EDF – EC CIVAUX

Nos références EMEGC120459

Objet Analyse de Nocivité des indications relevées lors de l'inspection de la peau composite d'étanchéité au niveau des TAM, FUT et GOUSSET de l'enceinte interne de Civaux 1 en 2011.

Marseille, 22 MARS 2012

Annexe 4
Spécification de réparation des cloques ou décollements situés en zone
périphérique et qui démarrent ou se terminent sur l'engravure

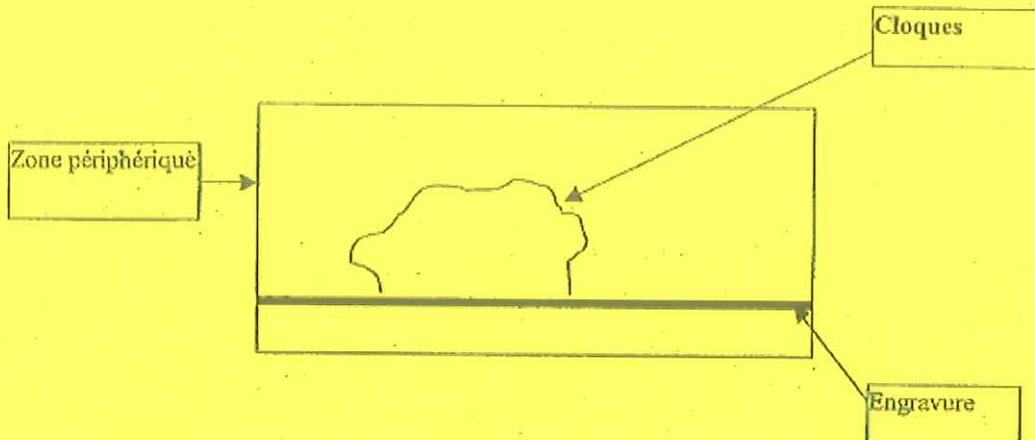
**Spécification de réparation des cloques ou décollements situés en zone périphérique et qui démarrent ou se terminent sur l'engravure
(Voir schéma ci après)**

PROPOSITION DE TRAITEMENT (Pour décollement ou cloque situé entre le système de revêtement et le support béton)

- 1 Définir et implanter la zone concernée
- 2 Découper l'ensemble de la zone décollée ou cloquée en optimisant l'enlèvement du système dans l'engravure

- 3 Réalisation de la préparation de surface avec retour au support (Dans ce cas le marteau à aiguilles peut-être utilisé pour éliminer les parties adhérentes)+ dépolissage du revêtement en périphérie sur une largeur de 10 à 15 cm

- 4 Dépoussiérage soignée par aspiration de la zone
- 5 Réception par le chargé d'affaire EDF
- 6 Mise en place de ruban adhésif sur la périphérie de la zone concernée (zone cloquée +zone dépolie)

- 7 Mise en œuvre du primaire (EDO/30S) sur la zone découpée uniquement
- 8 Application de l'enduit AR100 N°3 dans la zone découpée → rebouchage de l'engravure (rattrapage de la planéité)

- 9 Application du système résine AL8T/AP MAEVA Tissu P45 A et P45 B
- 10 Saupoudrage avant fin de prise à la silice F15
- 11 Contrôle de porosité au peigne électrique

- 12 Application de la finition AL8T/AP MAEVA
- 13 Réception avec contrôle visuel

Les arrêts en périphéries sont réalisés avec des arrêts à plat conformément à la spécification EFT GC/99 119 indice C Figure 2 (y compris en prolongement au delà de l'engravure)
